## **Administrativt vedtak – forenklet planendring for detaljreguleringsplan for Bjørnemyr**

Reguleringsplanen Bjørnemyr, planID 27041 endres i henhold til pbl. § 12-14 annet ledd, ved at

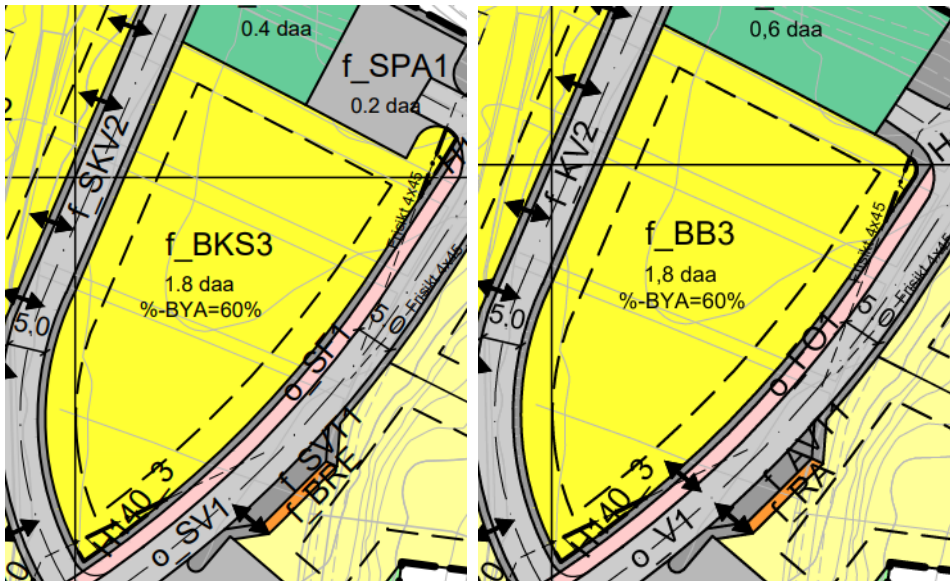
I gjeldende reguleringsplan er parkeringsplassen f\_SPA1 spesifikt tilordnet boligfelt f\_BKS3 (foreslått endret til f\_BB3). Gjennom byggesøknaden har f\_BKS3 imidlertid fått innvilget parkering integrert i bebyggelsen. Forslagsstiller ønsker at f\_SPA1 skal kunne brukes til gjesteparkering for hele planområdet, for å unngå strøparkering og bedre trafiksikkerheten. Kommunen ønsker isteden at tilgrensende lekeplass utvides og erstatter parkeringsplassen.

Figur 1: Før og etter endring iht. punkt 1 og 2.

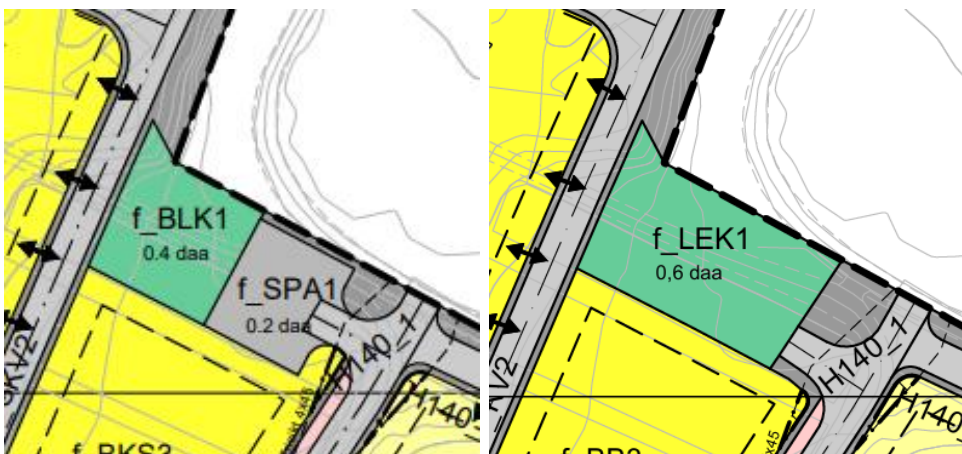
1. Formålet «Konsentrert småhusbebyggelse» f\_BKS1-5 endres til «Blokkbebyggelse», og får benevnelsen f\_BB1-5.
2. Det innføres ny avkjørsel til f\_BB3 fra o\_V1.

1. Formål f\_BKS1-5 endres fra konsentrert småhusbebyggelse til blokkbebyggelse med tilhørende benevnelse f\_BB1-5.
2. Feltnavn og feltkoder oppdateres i henhold til gjeldende standard.
3. Det innføres ny avkjørsel til f\_BB3 fra o\_V1 (tidligere o\_SV1).
4. Parkeringsplass f\_SPA1 fjernes. Parkering til f\_BB3 skal løses innenfor formål f\_BB3, med adkomst fra o\_V1.
5. Lekeplassen f\_LEK1 (tidligere f\_BLK1) utvides til å erstatte parkeringsplass f\_SPA1. Trygghet for barn sikres gjennom opparbeidelse av buffer mellom lekeplass og vendhammer i o\_V1, samt gjennom sikringstiltak i f\_KV2/ o\_AVT1.
6. Dimensjoner og formålsgrenser tilhørende vendhammer i o\_V1 endres i tråd med dagens opparbeidede løsning (skyves mot sør).

Figur 2: Før og etter endring iht. punkt 3.

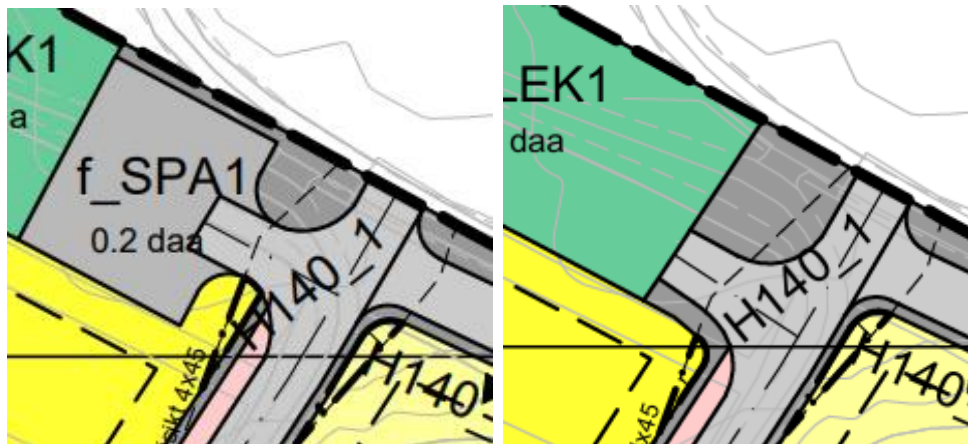
3. Utvidelse av lekeplass f\_LEK1 (tidligere f\_BLK1) over f\_SPA1.

kjørevei f\_SKV2 og parkering f\_SPA1. Kommunedirektøren vurderer at parkeringsplassen skal fjernes og f\_LEK1 utvides. Økning av lekeareal vil styrke lekeplassens kvalitet og dermed bidra til å fremme barn og unges interesser i området. Utvidet lekeplass f\_LEK1 vil ligge nær vendhammer i o\_V1, og samtidig grense til bratt skråning mot f\_KV2, som medfører behov for tiltak for å sikre at det er trygt å bruke lekeplassen. Dette er sikret i planbestemmelse § 5.4. f). Foreslått endring av bestemmelse § 4.5 fra «maksimum» til «minimum» 1 parkeringsplass per boenhet, tas ikke til følge.
